ŠIBENSKO-KNINSKA ŽUPANIJA - GRAD ŠIBENIK

URBANISTIČKI PLAN UREĐENJA STAMBENE ZONE BIOCI – SV. MARA

IZVJEŠĆE O JAVNOJ RASPRAVI

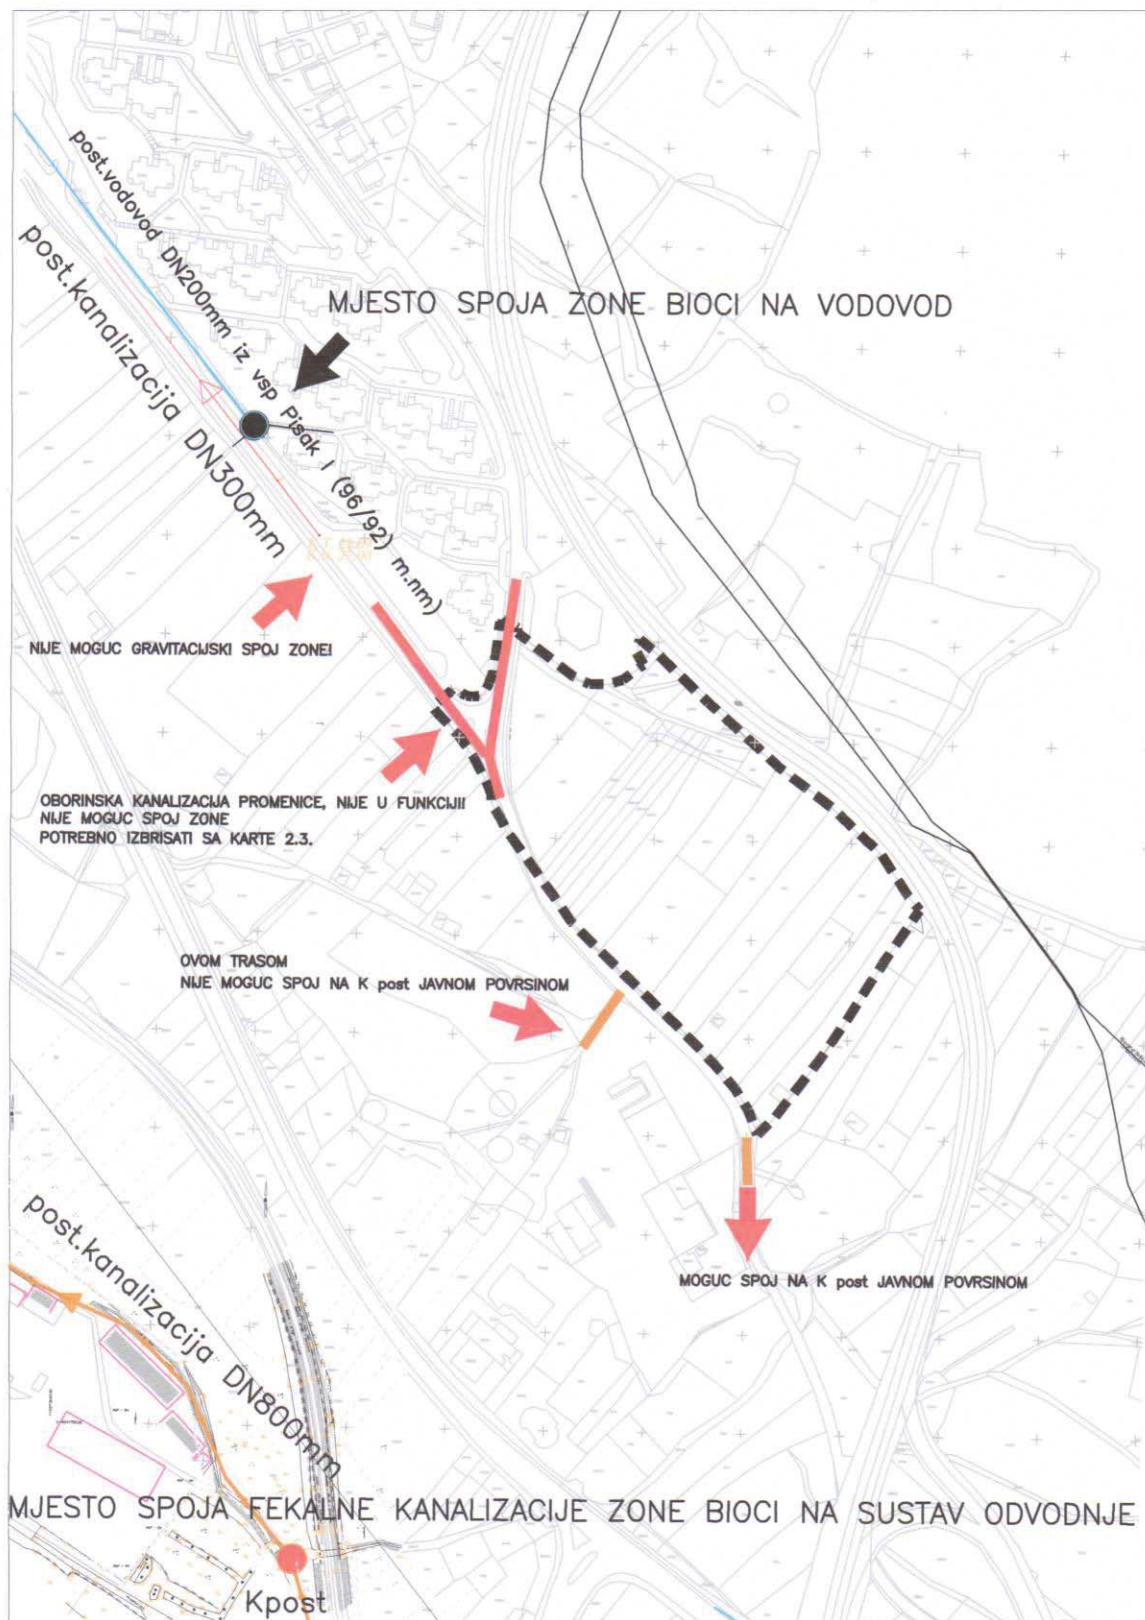
VODOOPSKRBA ZONE

Promjenom uvjeta na terenu do kojih je došlo od davanja Zahtjeva za izradu Plana (27.07.2016.) , potrebno je promijeniti mjesto priključenja na vodoopskrbni sustav, kako je prikazano na situaciji u prilogu.

<p>Odgovor:</p> <p>8.1. Djelomično se prihvaća. U članku 26. odredbi za provedbu izrijekom se navodje da su prikazane trase „načelne“ te da je moguća svaka korekcija koja ne onemogućava cjelovitu izvedbu planskog rješenja. Elaborat će se, u odredbama, obrazloženju i grafičkom prikazu dopuniti podatkom o mogućnosti spoja odvodnje zone na kolektor u Ul. S. Radića samo tlačnim cjevovodom (mjesto spoja je na KT 28,69 / KN 27,00) preko precrpne stanice koju investitor mora sam sagraditi i održavati. Za odvodnju prema kolektoru IZ Ražine preneseni su podatci GUP-a kao pana višeg reda, i navest će se da je gravitacijski. Položaji nisu situativne odrednice, već načelni podatak temeljen i na GUP-u i podatcima „Vodovoda i odvodnje“.</p> <p>8.2. Djelomično se prihvaća zbog odredbe GUP-a o mogućem zadržavanju i dosadašnjeg mješovitog sustavane. Zato se, za sjevernu pristupnu ulicu površine cca 400 m², s malim dodatnim opterećenjem, ostavlja mogućnost priključenja na postojeći sustav (prema GUP-cjelovite izmjene i dopune), a izgradnja sustava zone s upojnim bunarom se planira za ostale potrebe zone priključenjem na cjevovod koji od planiranog trga vodi do južnog ruba zone i upojnog bunara u zaštitnom zelenilu.</p> <p>8.3. Ne prihvaća se. Temeljem čl. 101. Zakona o prostornom uređenju, NN 153/13 i 65/17, <i>“(2) U mišljenju iz stavka 1. ovoga članka ne mogu se postavljati novi ili drukčiji uvjeti od onih koji su dani u zahtjevima za izradu nacrtu prostornog plana.”</i></p>
